PROBLEM *Solver*[®] BULLETIN

Failing Parts on OE Strut Mounts

Chrysler Sebring Sedan
2001-2006, Dodge Stratus
Sedan 2001-2006

BOLETÍN: 29013

Featured above is the actual part removed from a 2002 Dodge Stratus. Galvanic corrosion on the OE Strut Mount has caused complete component failure.

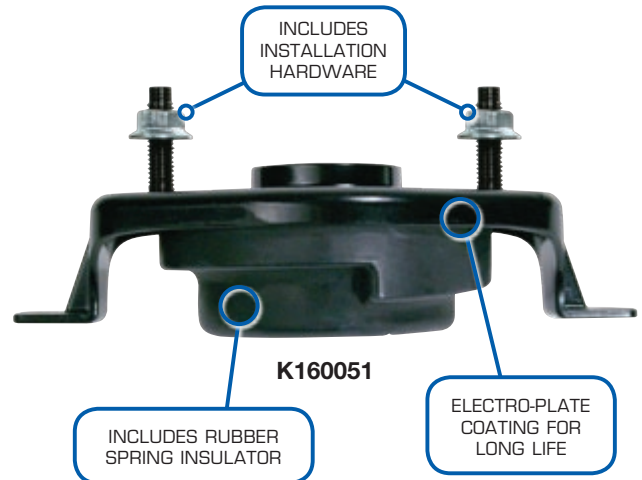
Corrosion and failure of OE strut mount

Customers may complain of loud clunking and banging noise from rear strut mount area/trunk. Be sure to inspect the upper rear strut mount on these vehicles. In some cases, these mounts have completely disintegrated due to the galvanic corrosion of the cast aluminum body. Also, the rubber spring seat insulator will most likely be torn or damaged, requiring replacement.

MOOG® K160051 Strut Mount

The MOOG K160051 features an electro-plate, corrosion-resistant coating to help prevent galvanic corrosion. For ease of installation and to eliminate noise issues, the unit includes a new spring seat insulator and new installation hardware.

Be sure to also install the MOOG K7413 strut bushing kit to ensure long life, ease of installation and elimination of noise.
